# ETUDES PAYSAGERES, PATRIMONIALES ET ARCHITECTURALES PHASE 1

## Atelier d'approfondissement Via Domitia et Picpoul de Pinet

Mardi 17 MARS 2026 – SETE AGGLOPOLE MEDITERRANEE (FRONTIGNAN) – 9H30 - 12H30

COMPTE RENDU DES ÉCHANGES

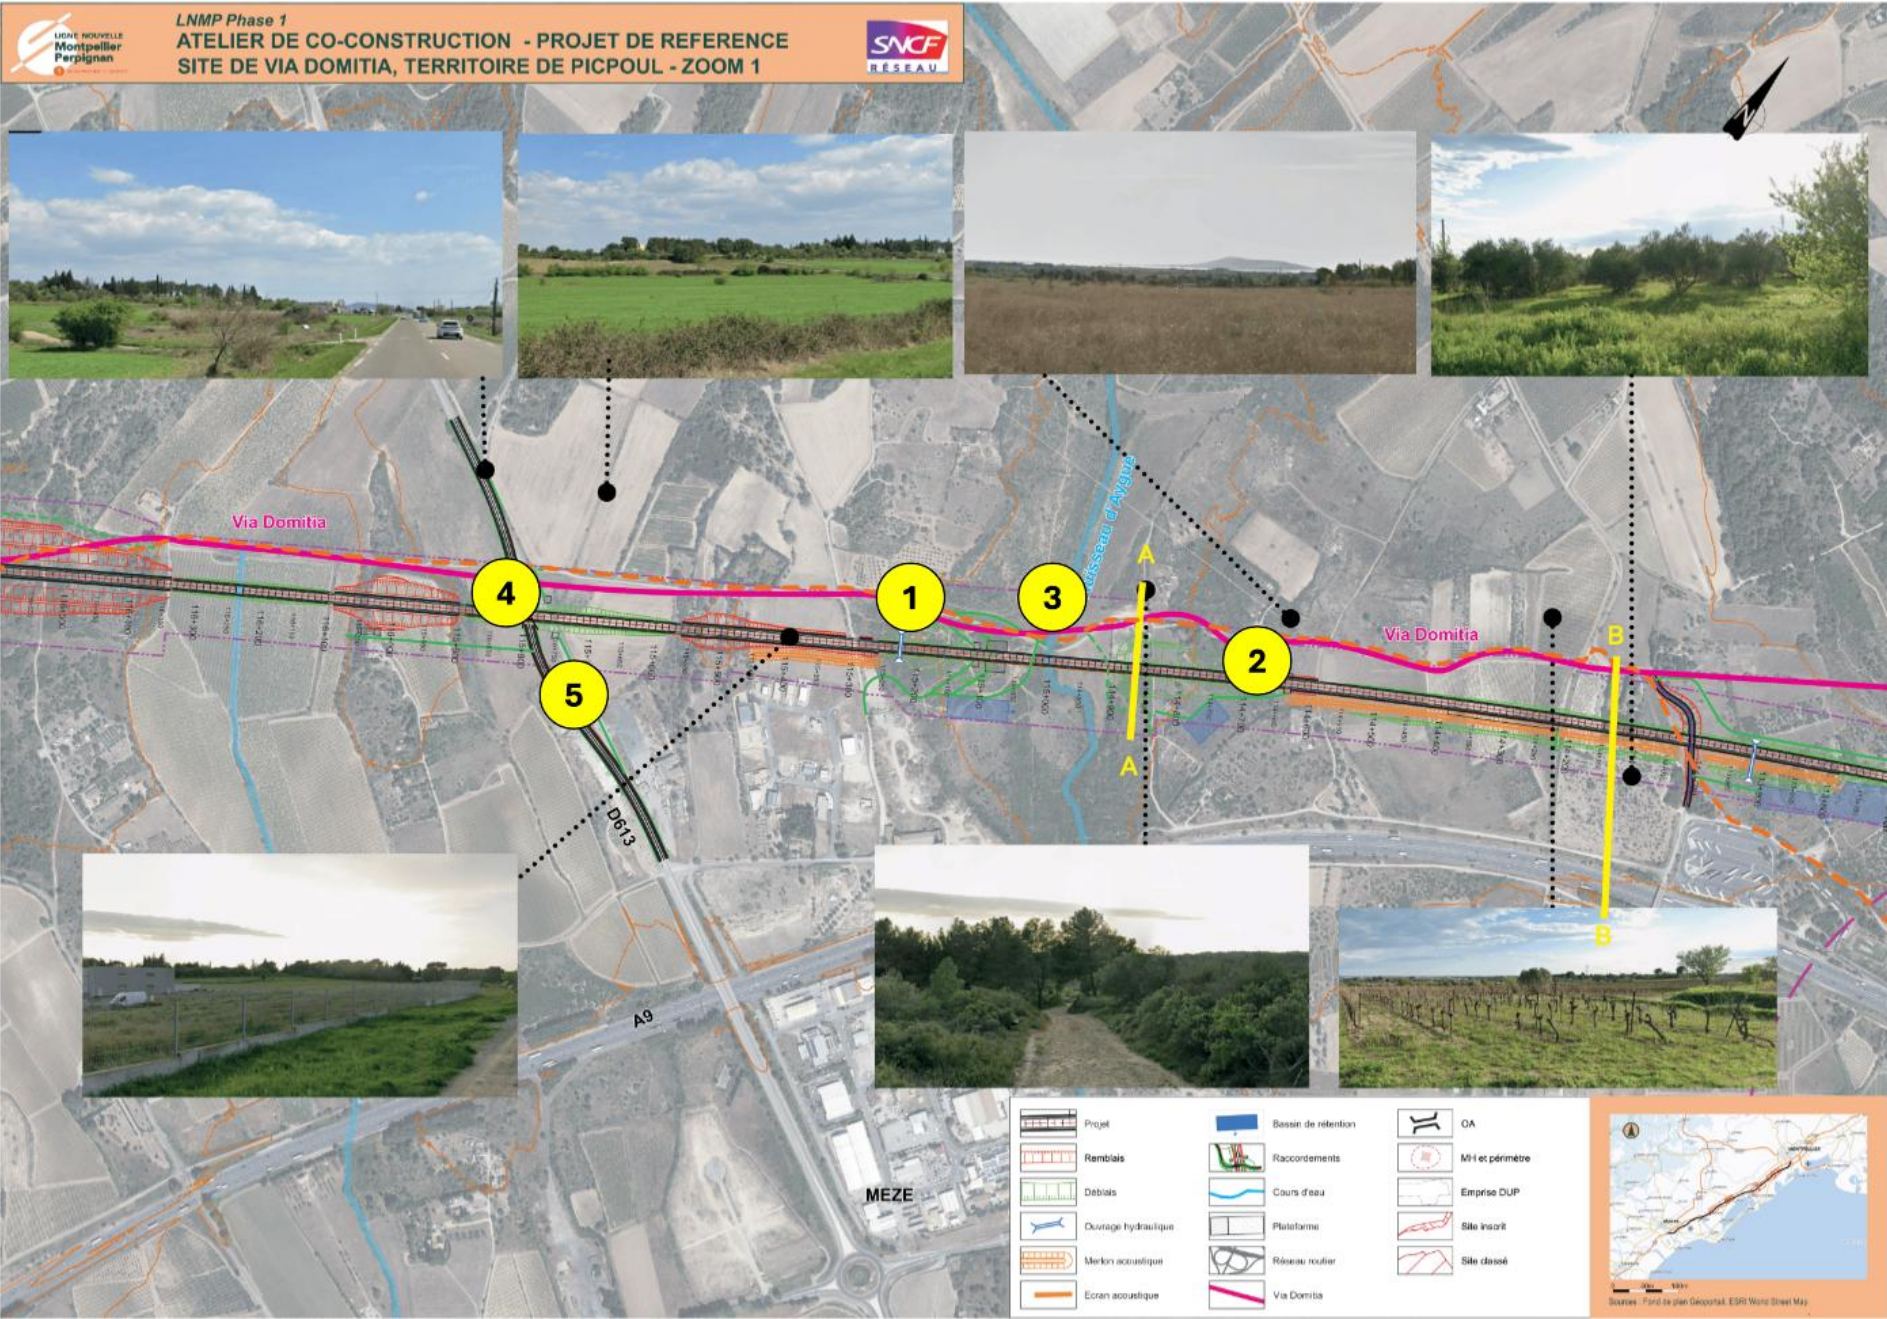
1. Un participant s'interroge sur **le chemin qui traverse le ruisseau**, qui comporte un passage à gué. Ce chemin est inondé lors des fortes pluies et devient inaccessible. Il est demandé s'il est prévu d'y faire un ouvrage. Il est répondu que l'ensemble des chemins sont rétablis dans le projet de référence, que celui-ci en fait partie, mais qu'il faut vérifier l'information sur l'inondabilité de ce passage.

2. Un **espace convivial** a été aménagé ces dernières années avec bancs et stationnement. Il est aujourd'hui très utilisé. Les participants indiquent que le passage de la ligne rend cet espace inaccessible ou difficile d'accès depuis le parking. Il est précisé qu'il s'agit aussi d'un lieu de randonnée important et d'un point d'accueil de la Via Domitia. A noter que les chemins existants seront déviés dans les endroits où la traversée est envisageable.

3. Il est rappelé que, dans le cadre du projet de valorisation de la Via Domitia, certains lieux ont été identifiés comme des portes d'entrée symboliques vers l'itinéraire. Il est affirmé que le **bois de la Vallongue** fait partie de ces lieux importants, car il combine stationnement, aire de repos et contact direct avec le tracé de la Via Domitia. Il est précisé que la commune de Pinet travaille depuis longtemps sur cet endroit. Ce lieu constitue aussi un élément paysager fort, avec la présence de garrigue et des vues ouvertes sur l'étang de Thau notamment. Il est souligné qu'il faut préserver les boisements présents à cet endroit. Il est rappelé que la ligne est ici en déblai, ce qui n'obstrue pas les vues.

4. A propos du **chemin des Romains**, il est expliqué qu'il s'agit aujourd'hui d'un chemin revêtu, assez routier, qui n'est pas particulièrement lisible comme élément patrimonial dans le paysage. Il est d'ailleurs probable que son nom soit une déformation de "Chemin des Romieux", faisant allusion au passage des pèlerins de Rome vers Saint Jacques de Compostelle, et non aux Romains.

A la proposition d'un rétablissement du chemin des Romains par un tracé moins routier que celui proposé par le Projet Technique de Référence, et qui utiliserait les chemins de la trame agricole, il est répondu qu'un raccordement du chemin des Romains aux chemins existants rallongerait sans doute les temps de circulation, ce qui pose la question de l'acceptabilité pour les exploitants. Il est rappelé qu'il existe des normes sur le rallongement acceptable des trajets agricoles, avec un seuil évoqué de quinze minutes. A noter aussi le caractère potentiellement privé de certains de ces chemins.

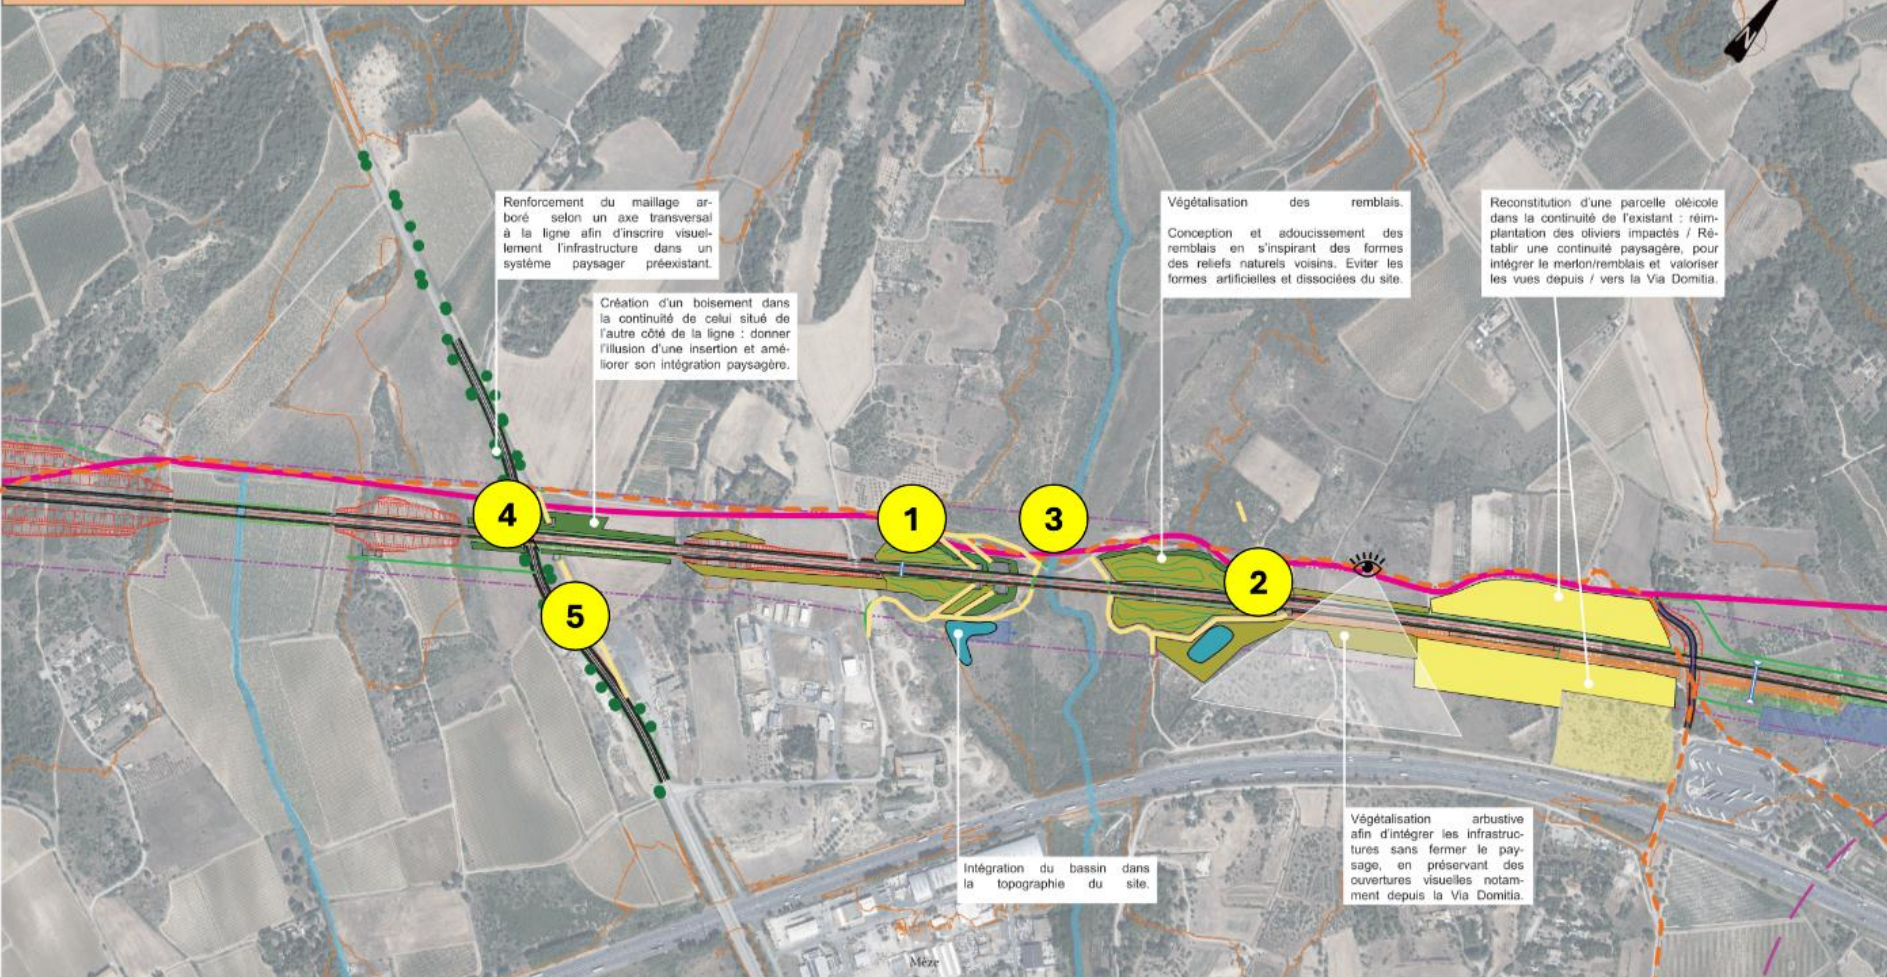
Une remarque est faite sur l'idée de planter le long du chemin des Romains, jugée peu pertinente si cela empiète sur des parcelles privées ou si cela ne correspond pas aux usages réels. Il est souligné que ce qui valorise aujourd'hui l'appellation Picpoul de Pinet, ce sont plutôt la mer, les étangs, les grands paysages. Il est donc proposé de laisser de côté cette idée et de concentrer davantage les efforts et les moyens sur les secteurs où la ligne impacte directement les territoires des vignobles AOP, comme au niveau du Bois de la Vallongue.

5. Il est indiqué que le **passage de la route au-dessus de la ligne** aura un impact paysager, à traiter. Il est précisé que les pentes routières seront compatibles avec le passage des grosses machines viticoles.

6. Il est rappelé que les **bassins de rétention** tels que représentés sur les cartes incluent le bassin en tant que tel, mais également les entrées en terre et piste de service. Ils ne seront pas toujours en eau, et ne ressembleront donc pas à de grands lacs, mais correspondent à des besoins de volume d'eau à gérer. Il est expliqué que dans ce secteur, l'intention serait d'utiliser les boisements et les lisières pour intégrer ces bassins et prolonger les logiques paysagères existantes.

7. Il est enfin rappelé qu'il existe un espace de 300 hectares coincée entre l'autoroute et la future ligne, qui ne doit pas être oubliée. Il est expliqué qu'un rétablissement est prévu pour connecter cette zone et éviter d'enclaver les parcelles. Les participants observent que certaines parcelles coincées risquent malgré tout d'être plus difficiles à travailler. A noter que la prise en compte de ces espaces est bien traitée dans le Schéma Paysager et Architectural.
